Analyse de la prise de position de l'Adsa relative au projet Rhône

F. Zwahlen, février 2009

Figure 1 : Profil en long du lit du Rhône, de Brigue au Léman

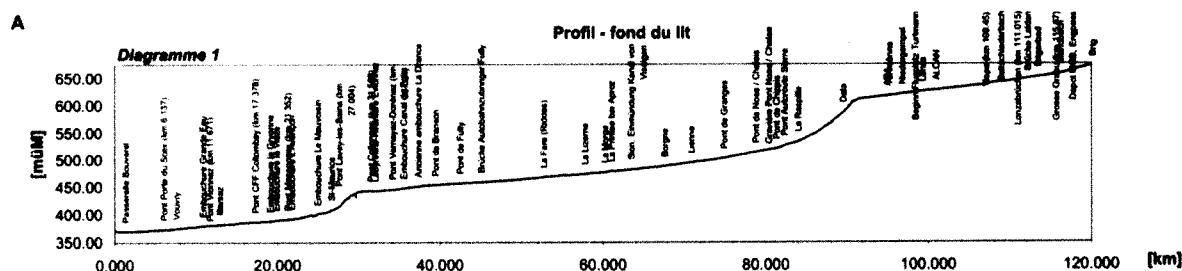
La figure 1 présente le profil en long de l'ensemble de la plaine et met bien en évidence les seuils rocheux qui barrent la plaine à St Maurice et à Loèche. Entre ces deux sites, la continuité de l'aquifère alluvial est rompue. L'aquifère alluvial est ainsi subdivisé en trois systèmes: le système supérieur de Brigue à Loèche, l'important système intermédiaire de Loèche à Evionaz-St Maurice et enfin le système inférieur de St Maurice au Lac.

Figure 2 : Variations simultanées des niveaux du fleuve et de la nappe proche.
Données du projet Rhône.

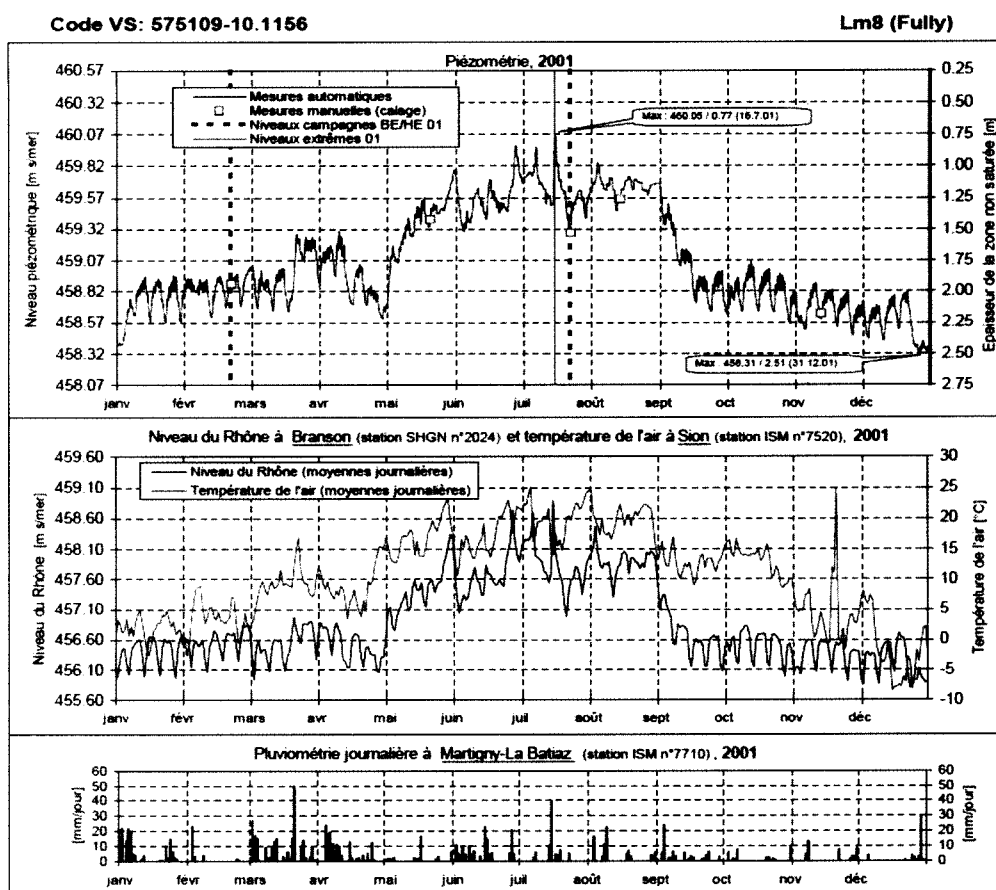
Les conclusions du rapport de P. Tissières omettent curieusement de tenir compte du fait que l'approfondissement du lit induit un abaissement de charge moyenne du fleuve du même ordre de grandeur. Cet abaissement conduira en fait à une diminution importante de la recharge de la nappe. La figure 2 illustre le comportement du piézomètre Lm8 en bordure du fleuve, dans la région de Fully. Elle met bien en évidence la dépendance étroite de la nappe par rapport au fleuve. En se basant sur l'ensemble des observations ci-dessus, on peut s'attendre à une baisse moyenne du niveau de la nappe à proximité de fleuve de l'ordre de 1 à 1.5m, ceci en tenant compte d'un colmatage reconstitué du lit mineur.

Figure 3b: Relation, en hautes et basses eaux, entre les niveaux du Rhône et ceux de la nappe et du canal Leytron-Saillon-Fully. Altitude en mètres sur l'ordonnée. Distance Rhône-canal : environ 400m.
Source : projet Rhône.

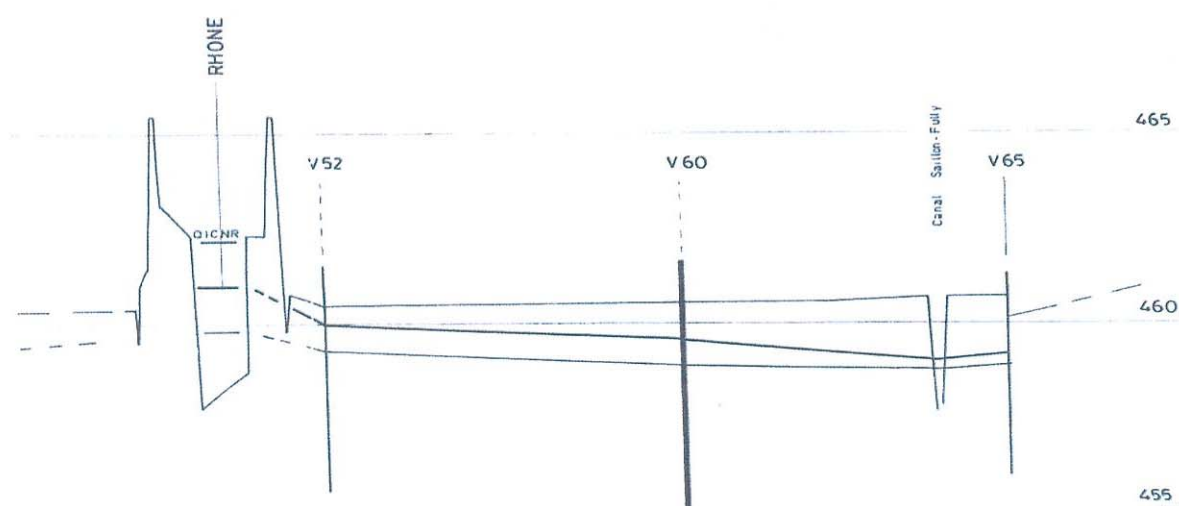
Cette baisse de la nappe ira en diminution en direction du versant, comme le montre le schéma de la figure 3 illustrant les liens hydrauliques entre le fleuve et le canal de Leytron-Saillon-Fully. En comparant et interprétant sur ce schéma, de manière empirique, la relation graphique entre hautes et basses eaux de la ligne de charge actuelle du Rhône avec celle du niveau du canal, on peut grossièrement estimer qu'en cas de baisse de 2m du lit du Rhône, la nappe proche du versant et alimentée par celui-ci devrait au niveau du canal s'abaisser lors de son rééquilibre de l'ordre de 0.50 à 0.70 m.

L'ordre de grandeur de cet abaissement est certes sensiblement moins grand que celui du lit du Rhône. Il menace cependant de manière tangible la stabilité de nombre de bâtiments de la région de Fully ayant des fondations sur des dépôts sensibles au dénoyage. Ceci est bien mis en évidence dans le rapport du BEG de novembre 2007.
